Reactienota vooroverleg bestemmingsplan 'Stadsboulevard Zuid' te Assen

Datum: 23 september 2014

In deze nota worden de ingekomen vooroverlegreacties ten aanzien van het voorontwerpbestemmingsplan 'Stadsboulevard Zuid' samengevat en voorzien van een gemeentelijke reactie.

Figuur 1. uitsnede planverbeelding aangepast ontwerpbestemmingsplan.

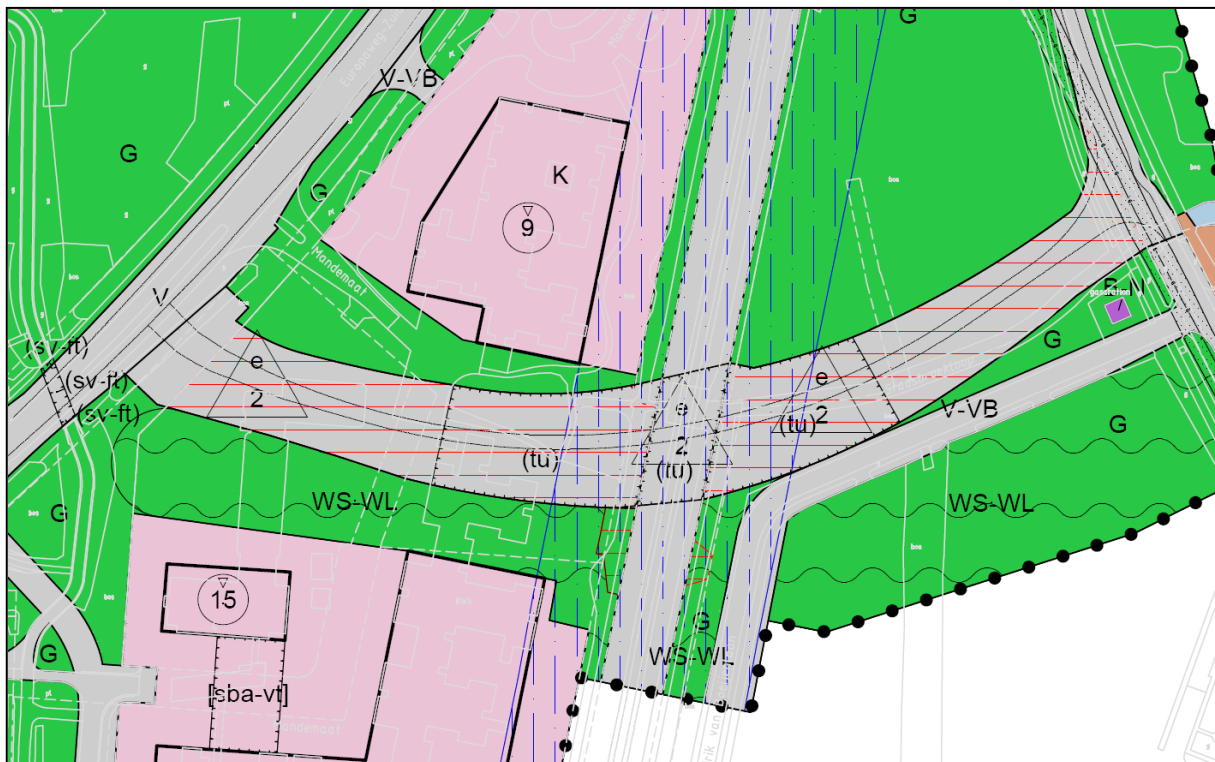
- b) De onderdoorgang is te krap bestemd. De begrenzing lijkt precies op de tunnelwanden te zijn gelegd, terwijl de mogelijk toegepaste polderconstructie veel meer ruimte vergt. Een juiste begrenzing zou de systeemgrens zijn (zie ook bijlage) die op het referentieontwerp is weergegeven. Voor de verticale afscherming van de polderconstructie is in dit referentieontwerp uitgegaan van kunststof schermen. Naast de schermen rondom de polderconstructie, zijn er ook compartimenteringsschermen voorzien.

- c) Het bouwvlak van de kantoren ten zuiden van de onderdoorgang ligt ook strak tegen de begrenzing van de tunnel aan. Ook dit is gezien de polderconstructie niet mogelijk. Bovendien ligt de dubbelbestemming waterloop dwars door dit bouwvlak heen. Het is daarmee niet duidelijk of daar een waterloop of een kantoor komt. In het verlengde hiervan zou het wellicht beter zijn om de bestemming 'Kantoor' t.p.v. de dubbelbestemming te wijzigen in de bestemming 'Groen'.

In het ontwerp van het bestemmingsplan is de begrenzing van de enkelbestemmingen 'Verkeer', 'Groen' en 'Kantoor' aangepast. De enkelbestemming 'Verkeer' en de specifieke functieaanduiding 'tunnel' is op de systeemgrens gelegd. Tussen de bestemming 'Verkeer' en 'Kantoor' is een zone opgenomen met de bestemming 'Groen'. De resterende kantooruimte krijgt de bestemming Kantoor. Onderstaande afbeelding illustreert de ligging van de bestemmingen in het ontwerp van het bestemmingsplan.

Dat klopt. De ligging en begrenzing van de bestemmingen rondom de toekomstige Mandemaattunnel is aangepast. Zie ook de reactie onder opmerking b van deze overlegreactie.
